柏崎刈羽原子力発電所6号炉及び7号炉

火山影響評価について

(コメント回答資料：敷地で確認される給源不明なテフラについて)

平成27年11月20日

阿相島テフラ観察スケッチ（常楽寺）

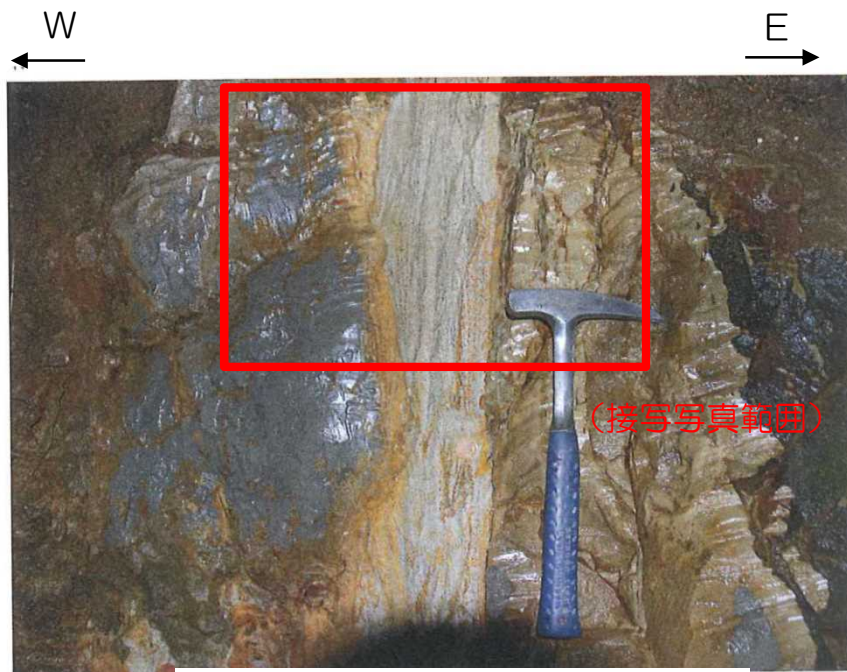
- ◆ 給源不明のテフラに確認されている層相やラミナの詳細をスケッチとともに説明すること。

- 給源不明のテフラの露頭において、地質観察を実施し、スケッチを作成した。
- 粒径や成分によって層相区分され、クロスラミナなどの堆積構造が見られることを確認した。
- 以上のことから、これらのテフラの層厚は水流の影響を受けているものと判断される。

➤ 常楽寺地点の阿相島テフラは、軽石質中粒～粗粒火山灰からなり、平行～クロスラミナが確認される。

B-Tmの分布 (町田・新井(2011))

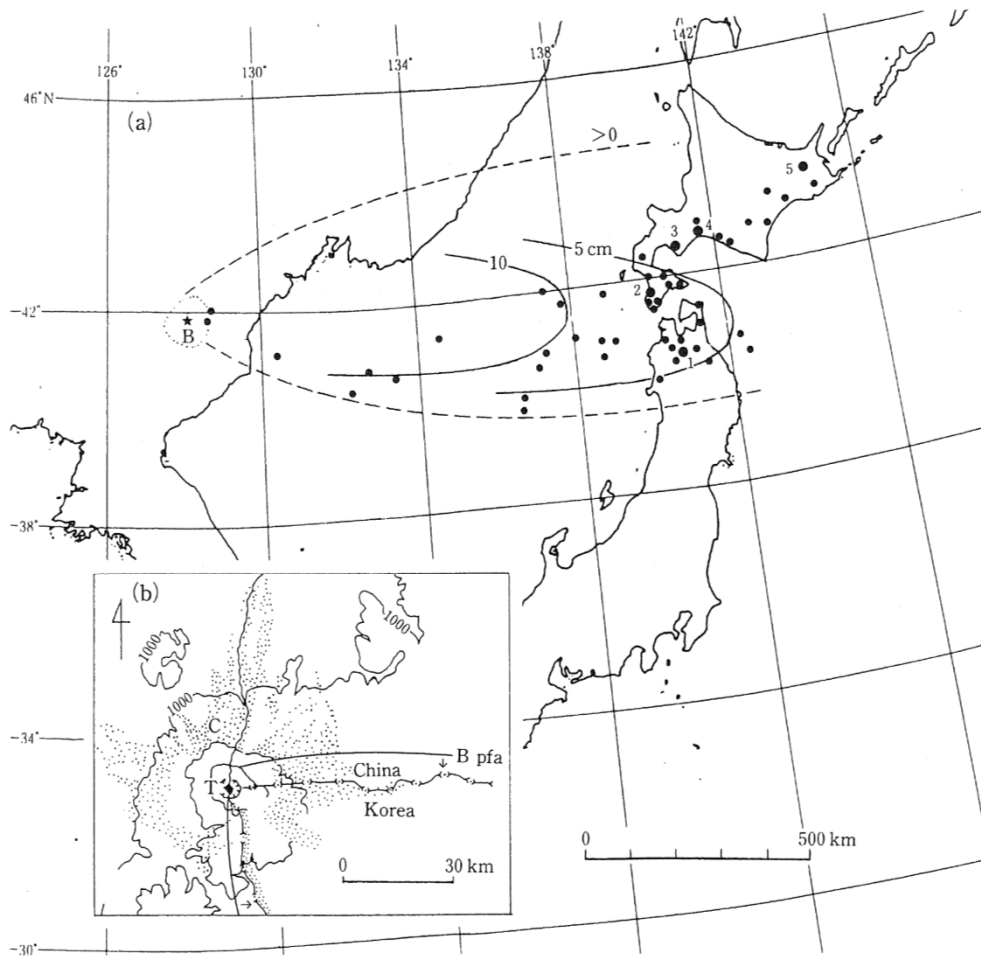
- ◆ 水中と陸上で確認されている火山灰（例えば、白頭山苦小牧テフラ）について、水中および陸上で堆積層厚の相違が見られるなどの知見がないか確認すること。

- 水中及び陸上で確認されている火山灰（白頭山苦小牧テフラおよび鬱陵隠岐テフラ）の堆積層厚について確認を実施した。
- 海域で確認出来るデータは限定的であり、当該データからは海域と陸域の火山灰層厚の差を確認することは困難である。

- 白頭山苦小牧テフラ (B-Tm) は、約1,000年前の白頭山の巨大噴火によって生じたテフラで、岩手・秋田県北部以北に分布し、北海道のほぼ全域に出現する。
- 鬱陵隠岐テフラ (U-oki) は、約10,700年前に鬱陵島火山から噴出したテフラで、近畿から東海、日本海南部で確認されている。
- これらのテフラは、海域で確認されているもののそのデータは比較的少なく、データ間隔も疎であることから、当該データから陸域と海域での火山灰層厚の差を確認することは困難である。

不動滝テフラの粒度分布

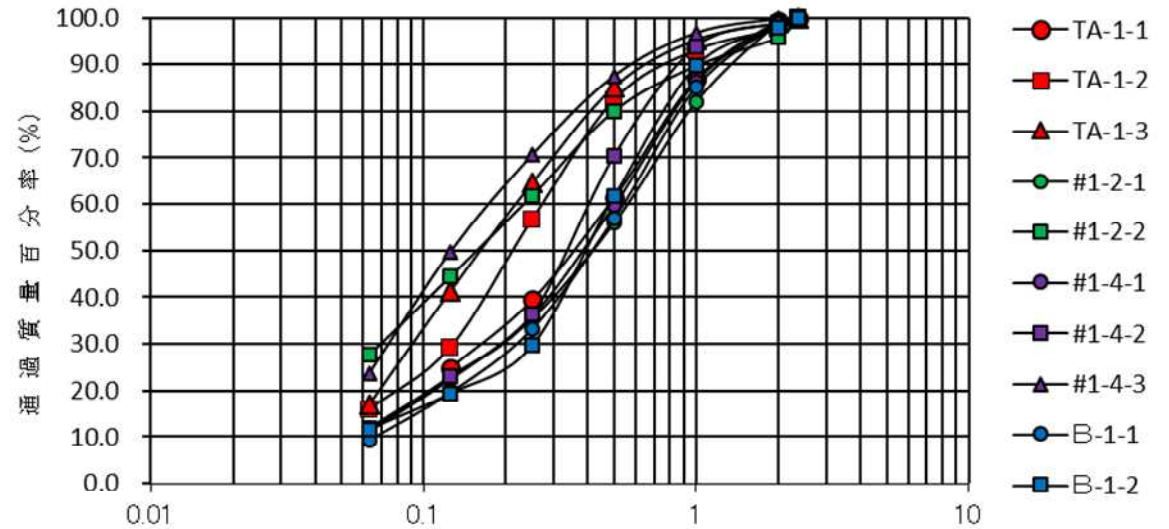
- ◆ 給源不明テフラについて、粒度分析を行うこと。

- 敷地内で確認されている阿相島テフラおよび不動滝テフラについて、粒度試験を実施した。
- 粒度分布は2mm以下が主体であり、樽前山の降下火砕物の距離－粒度分布（鈴木ほか（1973））より、給源位置は敷地から約80km以遠であると推定される。
- これは、青木・黒川（1996）で、阿相島テフラと不動滝テフラの給源が長野県北部であると推定していることに矛盾しない。

➤ 敷地内で確認された不動滝テフラ及び阿相島テフラの粒度試験の結果、粒度分布は2mm以下であった。
